其雄不西合薩所

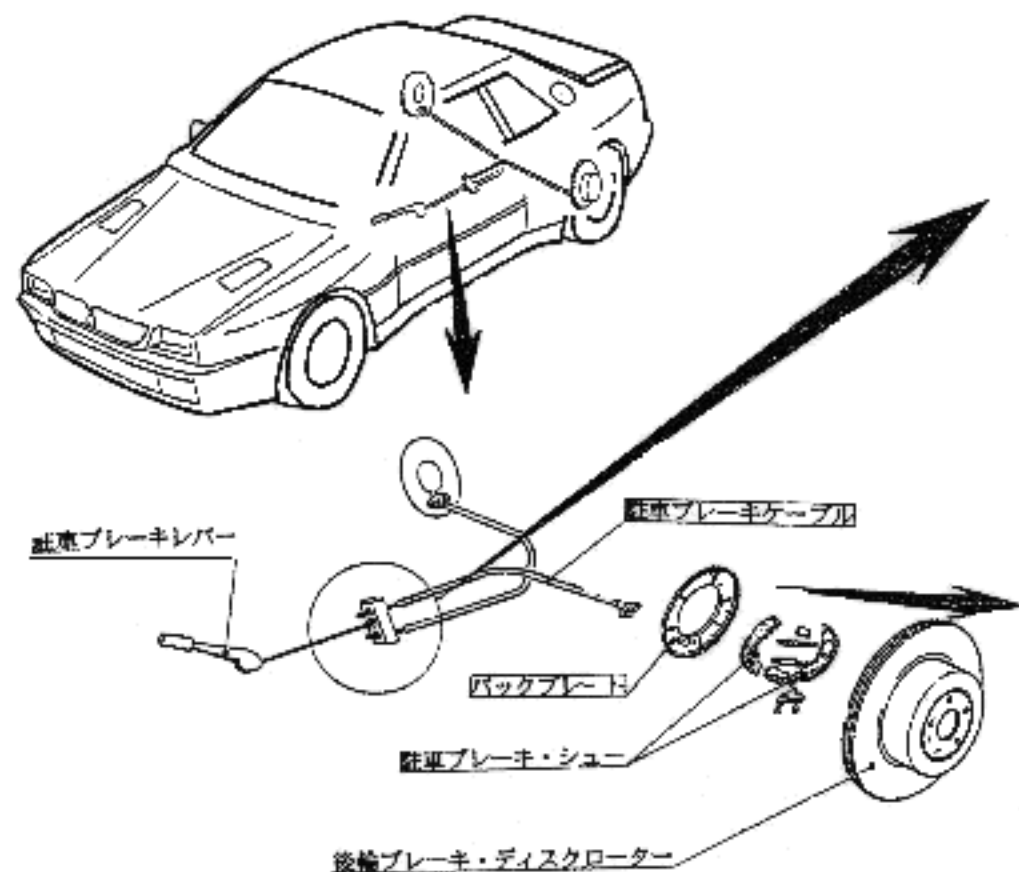
駐車ブレーキケーブルのワイヤの動きが悪くなるものがあり、このままの状態で使用が続けると駐車ブレーキレバーを戻してもワイヤが引きずりを越し、最悪の場合バックブレーキが破損して制動力が低下するおそれがある。

注：□は不具合部品を示す。

改善前 駐車ブレーキケーブル 従来のカバー	改善後 駐車ブレーキケーブル 追加したカバー 異物や水の侵入を防ぐカバー
対策内容 駐車ブレーキケーブルを対策品と交換する。	
改善前 バックプレート 駐車ブレーキケーブル	改善後 バックプレート 分断式のバックプレート （ケーブル接続部）
対策内容 バックプレートを対策品と交換する。
